Impianto agrivoltaico "Piana Palazzo" Comune di Rotello (CB)

CONTRODEDUZIONI A PARERE ARSARP

00	28/07/2023	Prima emissione	LM	VDA		
Rev.	Data emiss	Descrizione	Preparato	Approvato		
Origine File: 20006RTL.SA.R.15.00 - Controdeduzioni a parere ARSARP.docx		CODICE				
		Commissa	Proc	Tipo doc	Num	Rev
		20006	RTL	SA	R	15
Proprietà e diritti del presente documento sono riservati – la riproduzione è vietata / Ownership and copyright are reserved – reproduction is strictly forbidden

Figura 2-2 – Areali D.O.C. Molise

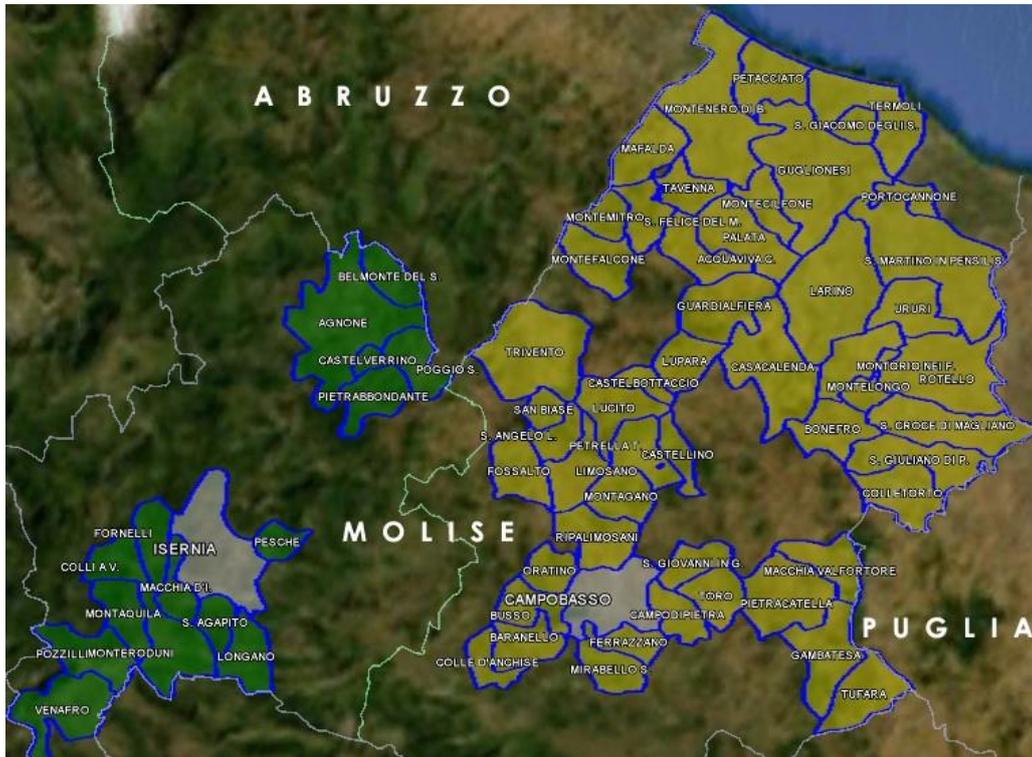
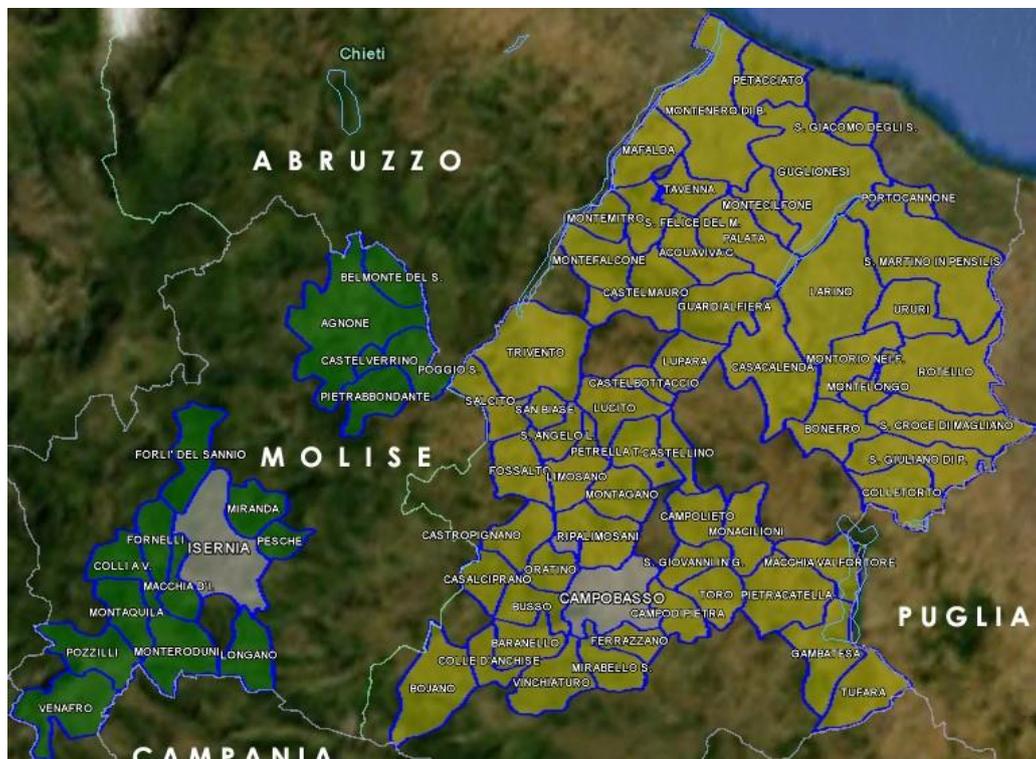
1. *“L’area indicata è fra quelle specificatamente elencate e individuate dall’Allegato 3, lettera f), al decreto del Ministro dello sviluppo economico 10 settembre 2010, pubblicato nella Gazzetta Ufficiale n. 219 del 18 settembre 2010. In particolare le aree agricole interessate dal progetto sono aree agricole vocate a produzioni D.O.P. ... Più in particolare si tratta di un’area di particolare pregio anche per la produzione di grano duro che va ad alimentare una delle filiere più importanti della Regione Molise, il pastificio la Molisana.”*

Come si evince dalla cartografia allegata al parere dell’ARSARP, l’attuale perimetrazione delle aree agricole interessate da produzioni agricolo-alimentari di qualità riguarda unicamente le aree interessate da produzioni di vini D.O.C.; pertanto, per tutte quelle aree agricole interessate da vigneti. In particolare, per la provincia di Campobasso, sono individuate 3 diverse produzioni di vino D.O.C.: Biferno, Molise e Tintilia.

Come mostrato anche dalle figure precedenti, le attuali cartografie sono state prodotte ad una scala molto elevata e non sono quindi sufficientemente utili per una valutazione a livello aziendale dei terreni: infatti, l'intero territorio comunale di Rotello, così come gran parte dei Comuni della provincia di Campobasso, risulta all'interno di tale perimetrazione di aree di produzione di vini D.O.C.

Pertanto, le informazioni disponibili a livello regionale debbono essere necessariamente integrate con indagini di dettaglio, composte principalmente da rilievi in sito.

L'analisi sito-specifica condotta per la realizzazione delle relazioni agronomiche allegate al progetto, fondamentale per identificare un'area con eventuali produzioni agricole-alimentari di qualità, mostra come i terreni agricoli su cui è prevista l'installazione dell'impianto agrivoltaico non presentino al loro interno dei vigneti, ma unicamente delle colture destinate a seminativi, in particolare frumento duro e coriandolo.

Figura 2-4 – Inquadramento area in progetto rispetto ai beni culturali tutelati ai sensi della parte II del D.lgs. 42/04 e relativo buffer di 500 m

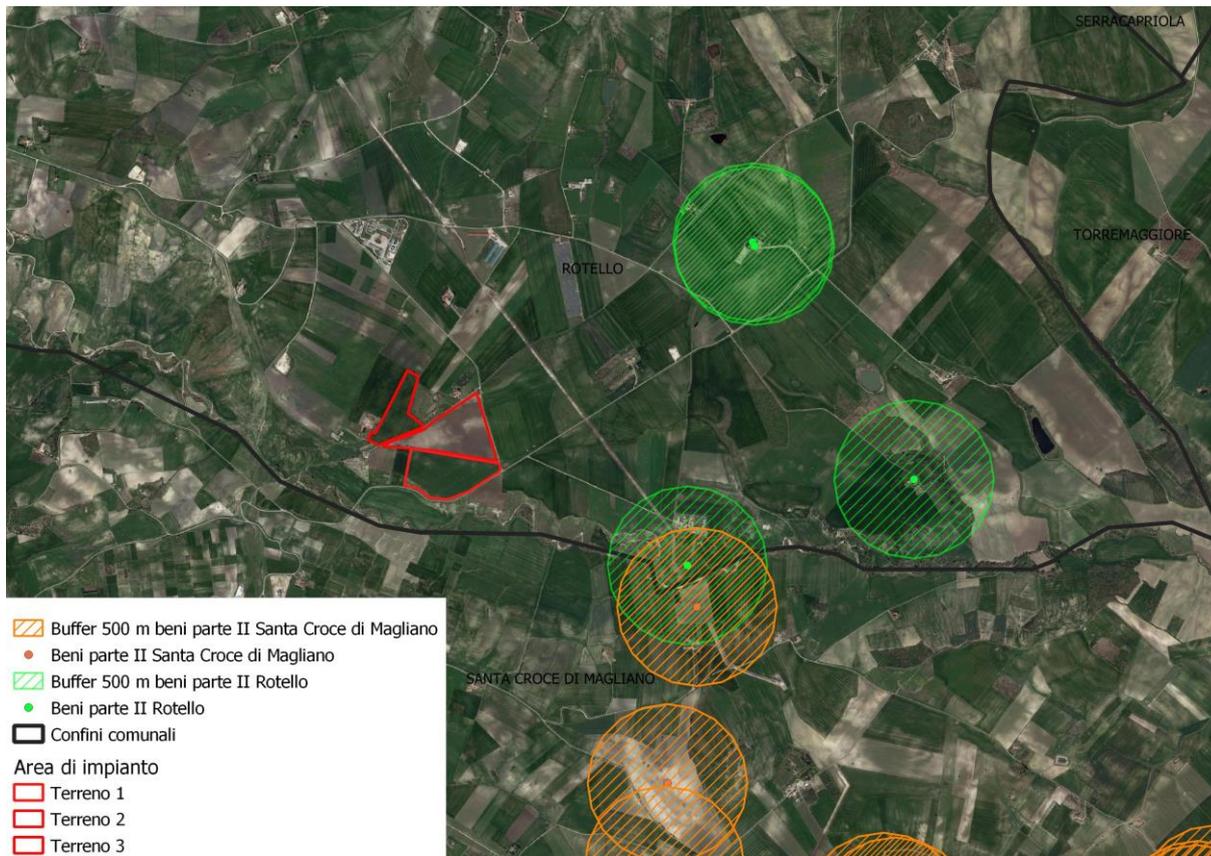
2. *“Le aree interessate dal progetto, poi, oltre ad essere assoggettate a disciplinari di qualità sono anche caratterizzate da un'elevata capacità d'uso del suolo... Se la Regione Molise dovesse perdere tutto questo capitale fondiario si realizzerà un danno per il territorio e la produzione agricola, un impatto negativo per il paesaggio rurale, un'alterazione del mercato fondiario, riducendo la presenza dell'imprenditoria agricola”*

In particolare, tutte le strutture tecnologiche che compongono l'impianto agrivoltaico risultano localizzate in area idonea ai sensi della lettera c-quater) del sopracitato comma 8. Infatti, il parco agrivoltaico è:

- esterno ai beni paesaggistici individuati dal piano paesaggistico e dalla parte terza del D.lgs. 42/2004;
- distante oltre 500 m dai beni culturali sottoposti a tutela ai sensi della parte seconda del D.lgs. 42/04, nonché distante oltre 500 m dagli immobili ed aree di notevole interesse pubblico tutelati ai sensi dell'art. 136 del medesimo D.lgs.

Infatti, come mostrato dalla figura successiva, il sito in esame risulta esterno alle fasce di rispetto dei beni culturali sottoposti a tutela ai sensi della parte II del D.lgs. 42/04. Il bene culturale più vicino all'area contrattualizzata risulta distante circa 1,3 km: per un approfondimento dei beni tutelati individuati in un raggio di 3 km dall'area d'intervento, si rimanda allo Studio di Impatto Ambientale.
